Rapport de l'Inspection des installations classées

Visite d'inspection du 18/04/2023

ECOTRI DEEE (ATELIERS FOUESNANTAIS)

Site de Troyalac'h à Saint Evarzec

Photo 3 : tôles du capotage de la sortie du QZ froissées et projetées à terre

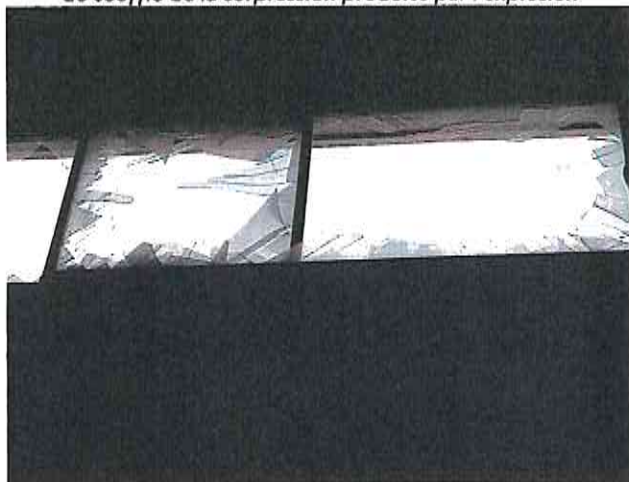
Le souffle de la détonation a entraîné des dégâts importants sur les équipements proches de la sortie du démanteleur, tôles éjectées et froissées, rupture du vitrage du bâtiment, canalisation d'eau et gaine des réseaux tordues (voir photos 2, 3, 4, 5 et 6 en annexe)... L'évent de surpression de l'installation (voir photo 8 en annexe) a bien fonctionné mais s'est avéré insuffisant pour évacuer la surpression produite. Cette dernière s'est donc également dissipée par la sortie du démanteleur (voir photo 2 en annexe) et, dans une moindre mesure, par le conduit d'arrivée du PAM.

Photo 7 : vue du caisson abritant le QZ, à l'intérieur du bâtiment

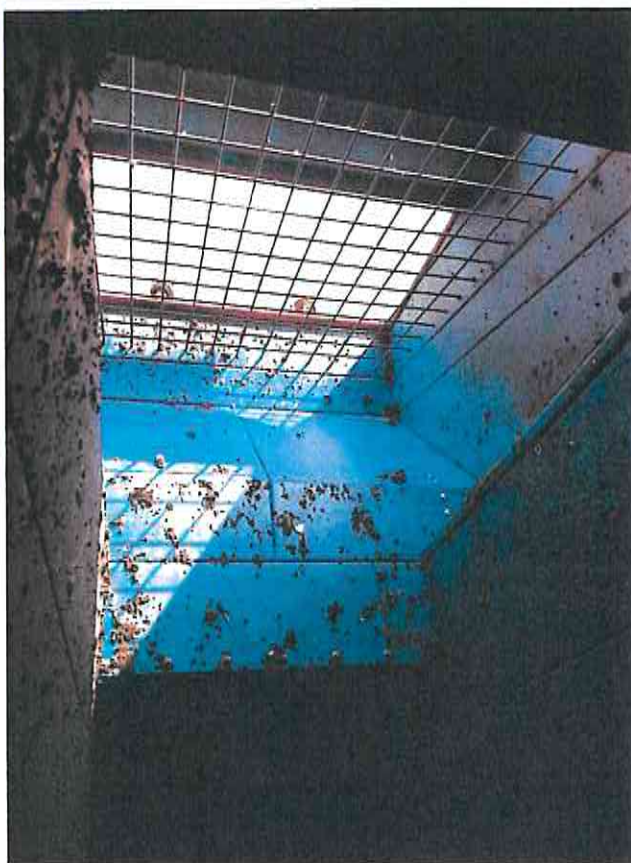
Référence réglementaire : Arrêté Préfectoral du 11/04/2016, article 8.3.5
Thème(s) : Risques accidentels, Dimensionnement des événements
Point de contrôle déjà contrôlé : Sans Objet
Prescription contrôlée : Dans les parties de l'installation mentionnées à l'article 8.1.1 du présent arrêté et recensées comme pouvant être à l'origine d'une explosion, l'exploitant met en place des événements et/ou des parois soufflables correctement dimensionnés (surface et pression) et/ou tout autre moyen équivalent ; ils concernent en particulier les équipements suivants : - le désintégrateur « QZ » notamment les zones de collecte/aspiration des poussières et de dépoussiérage ; - le broyeur « ANDELA » notamment les zones de collecte/aspiration des poussières et de dépoussiérage. Ces dispositifs sont conçus et aménagés de façon à ne pas produire de projections à hauteur d'homme en cas d'explosion.
Constats : Le QZ est équipé d'un événement de surpression qui a fonctionné lors de l'explosion du 18 avril. Néanmoins, les dégâts survenus au droit de la sortie du démanteleur montre que cette dernière a contribué à évacuer la surpression produite par l'explosion. Ces dégâts conséquents (tôles arrachées et projetées, canalisations déformées, vitrages brisés...), qui se sont produits à hauteur d'homme, témoignent du rôle insuffisant joué par l'événement et attestent donc de son sous-dimensionnement (ou d'une conception mal adaptée) vis-à-vis de l'événement concerné. Il convient dès lors, que l'exploitant vérifie et revoie le dimensionnement et la conception des événements de cet équipement afin de s'assurer que ce dernier est correctement conçu au regard des risques inhérents à l'activité exercée.
